## Optimizaciones al Diseño de Ingeniería de la Primera Línea del Metro de Quito

## CARACTERÍSTICAS GENERALES DE LA OPTIMIZACIÓN

## CONTRATO COMPLEMENTARIO N°1 GMQ

## ESTACIÓN 10 – UNIVERSIDAD CENTRAL

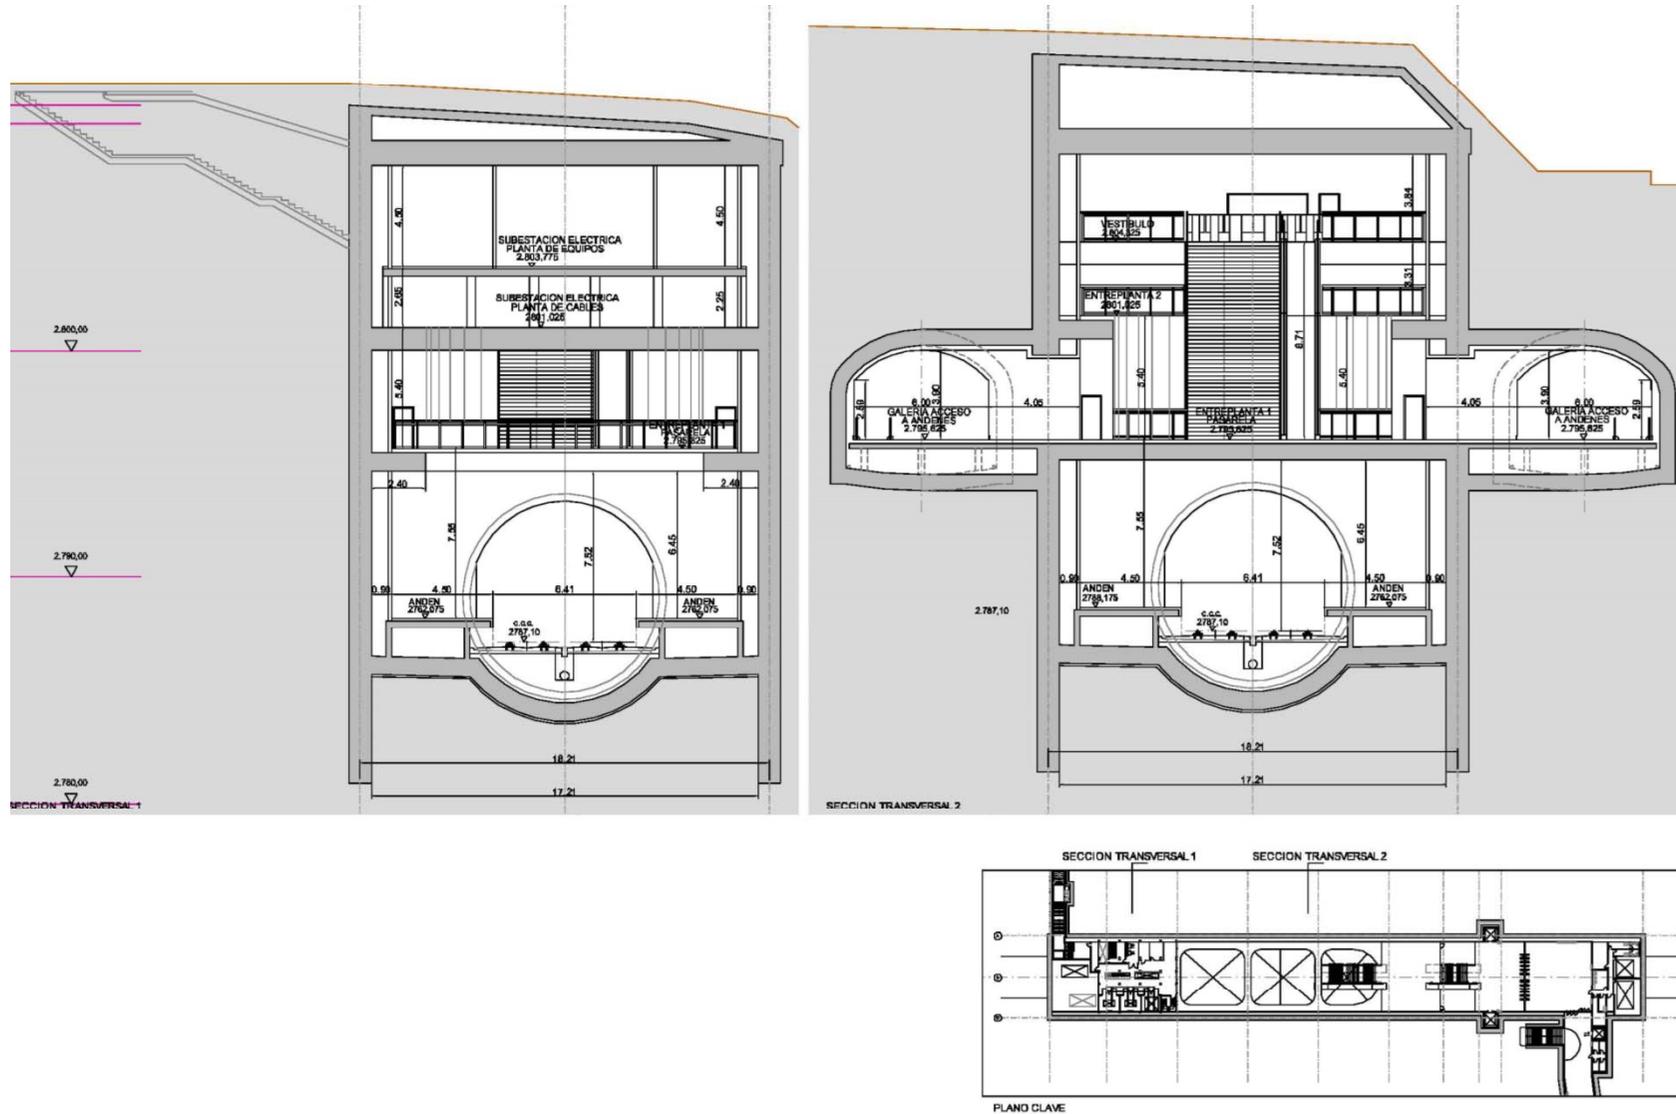
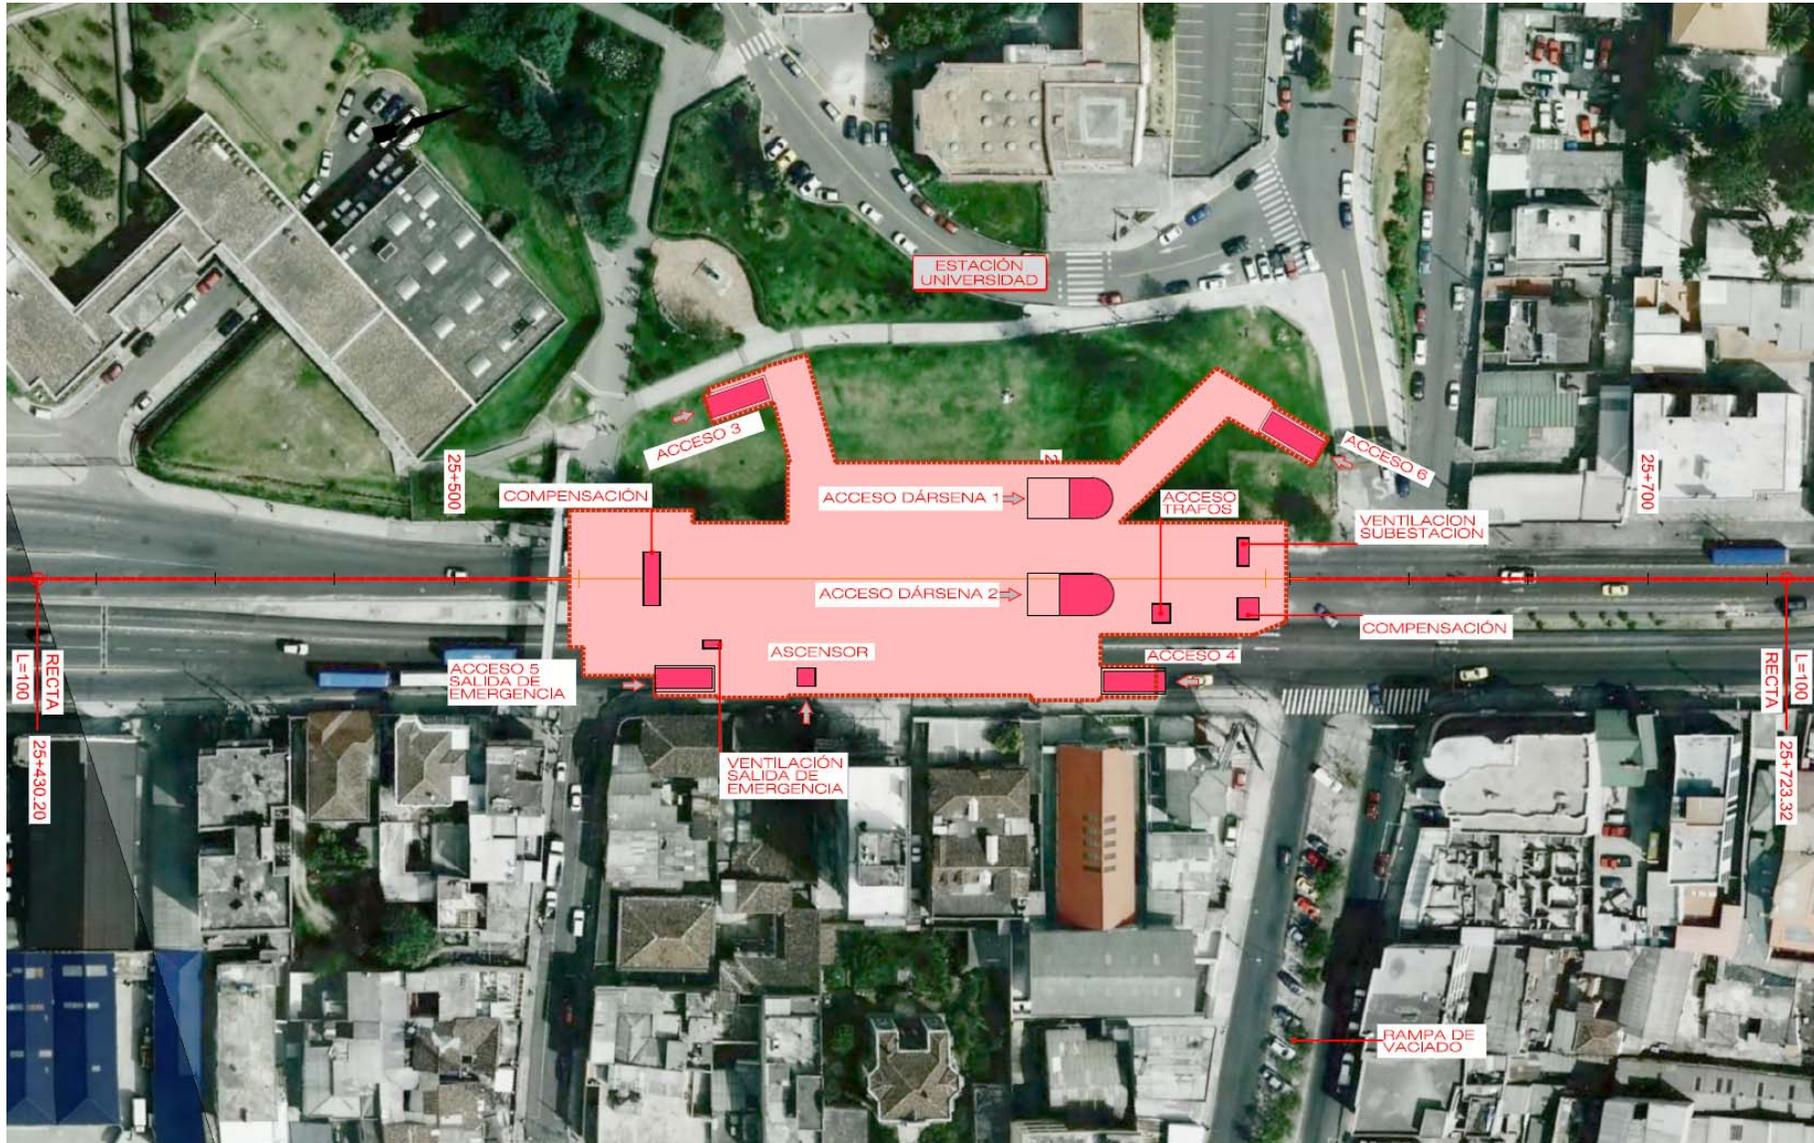
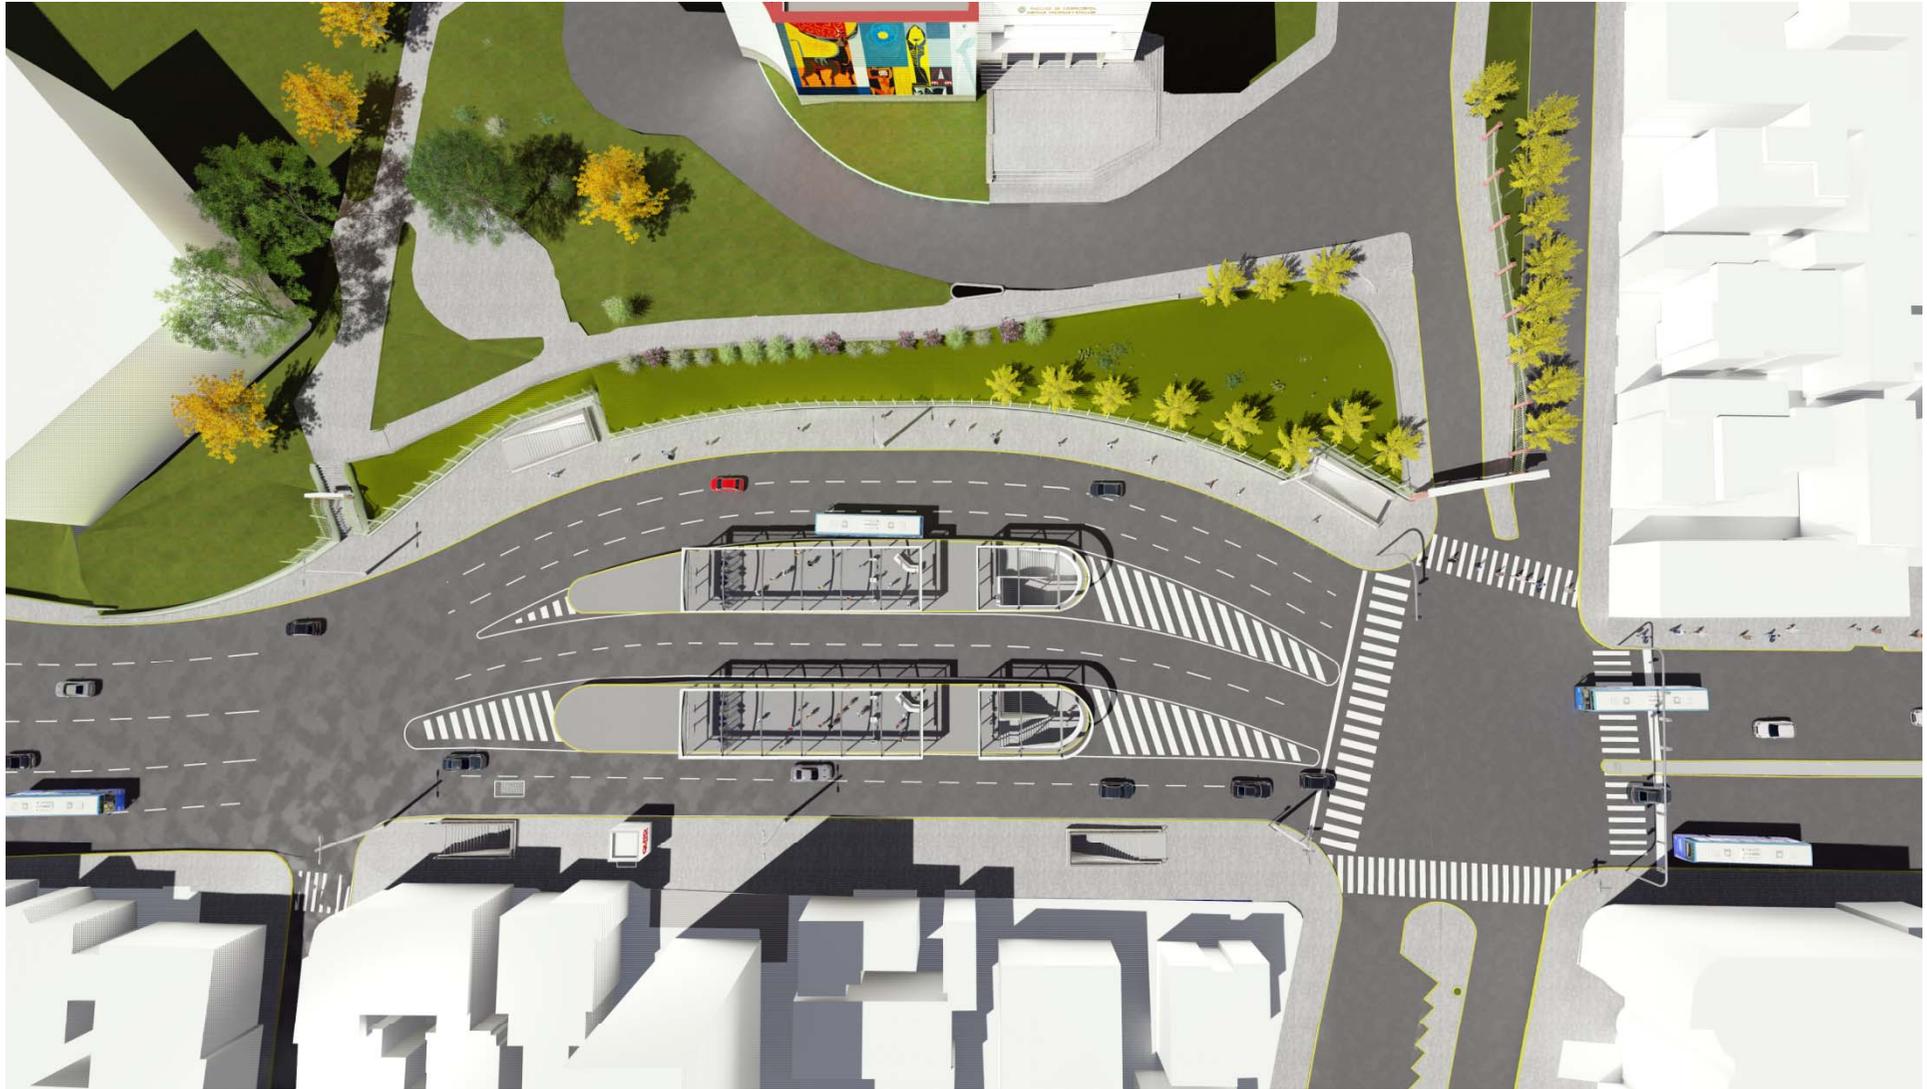
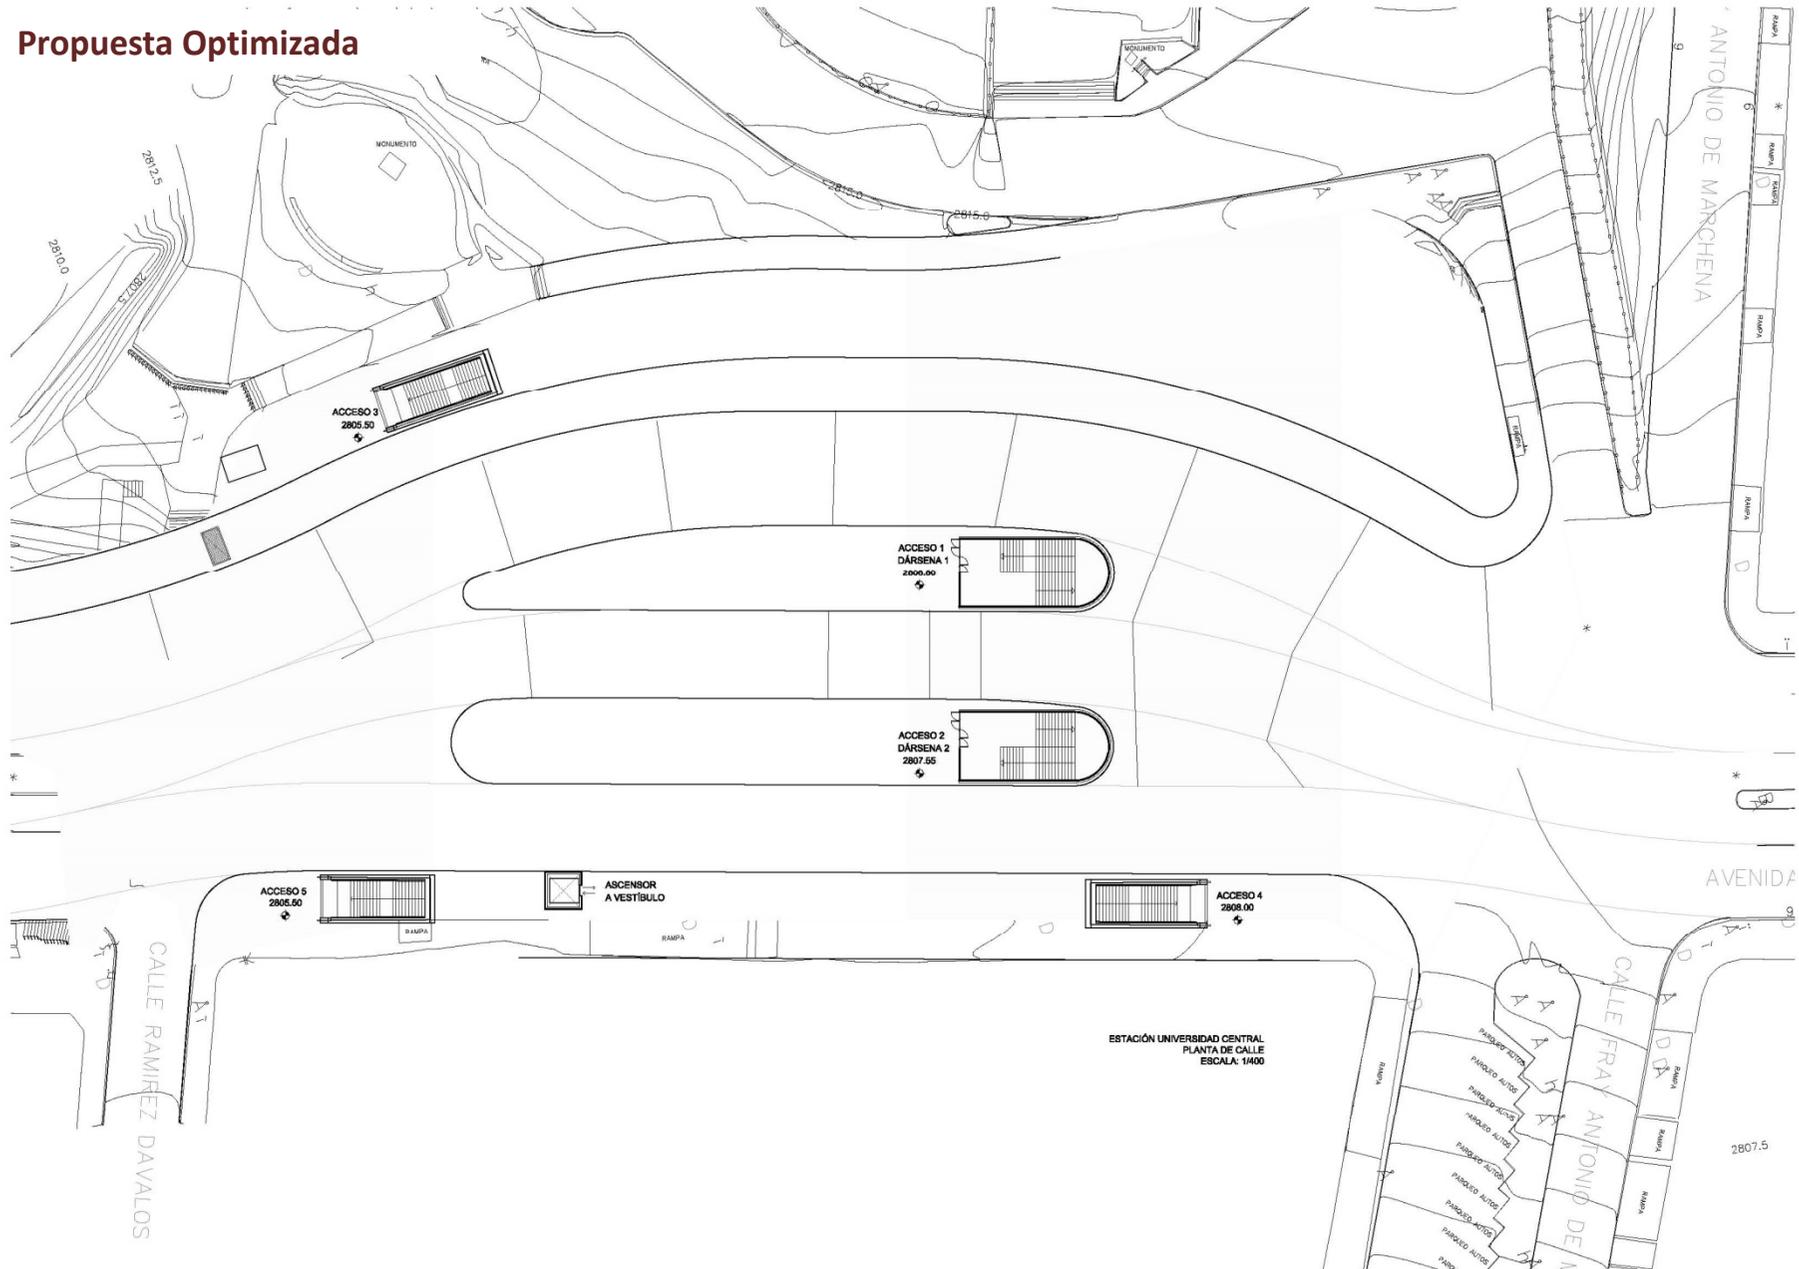
- 1) Reposicionamiento de la estación, desplazándola al Este lo que reduce la excavación de la misma al ser la cota de calle en la Av. América varios metros inferior a la de la zona de la Universidad.
- 2) Rediseño de la estación, que se configura íntegramente con pantallas y se elimina la ejecución de galerías en mina para conectar vestíbulo con andenes.

- ✓ La nueva posición de Universidad Central permite reducir la profundidad y la afección en la av. América se minimiza al plantear un desvío de tráfico que mantiene el número de carriles.
- ✓ La ubicación en calle de la estación permite situar en superficie (precisamente en la zona de desvío de tráfico) un intercambiador con buses que integraría aquí Seminario Mayor.
